**Европейская экономическая комиссия****Комитет по внутреннему транспорту****Всемирный форум для согласования правил  
в области транспортных средств****Рабочая группа по вопросам освещения и световой  
сигнализации****Восемьдесят третья сессия**

**Правила № 48 ООН (установка устройств освещения  
и световой сигнализации): Предложения по поправкам  
новой серии к Правилам № 48 ООН****Предложение по дополнению к поправкам серий 06 и 07  
к Правилам № 48 ООН****Представлено экспертом от Международной организации  
предприятий автомобильной промышленности\***

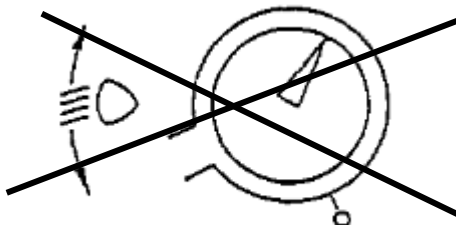
~~Вращающийся орган управления, у которого видна вся шкала регулирования или только ее край, должен действовать по принципу, предусмотренному для органов управления типа a) или c).~~
- 1.1.1 На органе управления с помощью условного(ых) обозначения(й) должны четко указываться движения, соответствующие наклону луча ближнего света вниз и вверх.
- 1.2 Положение “0” соответствует первоначальному наклону согласно пункту 6.2.6.1.1 настоящих Правил.
- 1.3 ~~[Обозначения, указанные на органе управления, должны разъясняться в инструкции по эксплуатации.]~~
- 1.4 ~~Для идентификации органов управления могут использоваться только следующие условные обозначения:~~

11. Требование пункта 1.4, касающееся условных обозначений, которые могут использоваться, было исключено, поскольку предписания в отношении этих условных обозначений уже содержатся в Правилах № 121 ООН.

**Пример 1:**

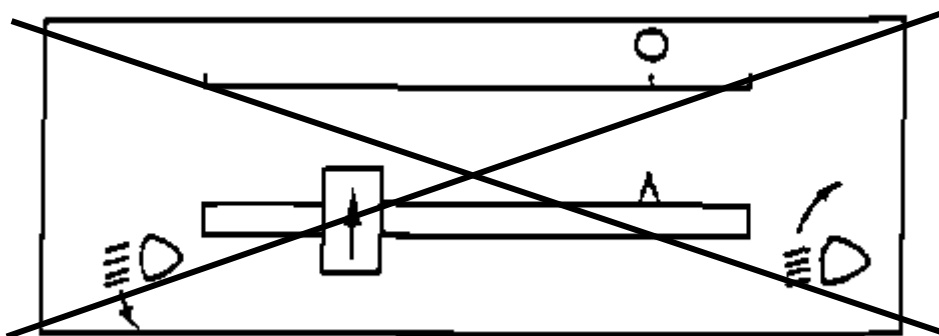
12. Примеры органов управления 1, 2 и 3 были исключены, так как соответствующие иллюстрации устарели.
